外部事象影響（外部火災）航空機落下火災の離隔距離について

令和 2 年 8 月 24 日
日本原子力研究開発機構
原子力科学研究所

【R2. 7. 13 審査会合コメント】

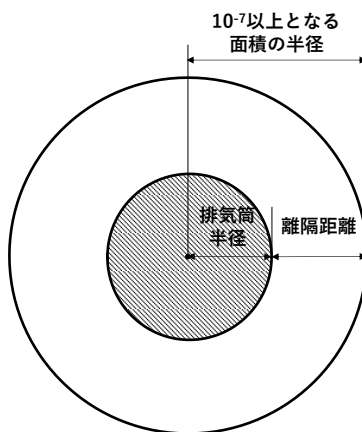
航空機落下による火災の影響評価の計器飛行方式について、標的面積を単位面積に変更したこと及び排気筒を包絡する正方形と評価したこと、それぞれが離隔距離に及ぼす変化量を説明すること。

1) で算出した落下確率を基に、落下確率が 1×10^{-7} 以上となる面積を比の計算で算出する。

単位面積	:	合算した落下確率	=	1×10^{-7} 以上となる面積	:	落下確率
1	:	1.96×10^{-7}	=	1×10^{-7} 以上となる面積	:	1×10^{-7}

落下確率が 1×10^{-7} となる面積は 0.510km² である。
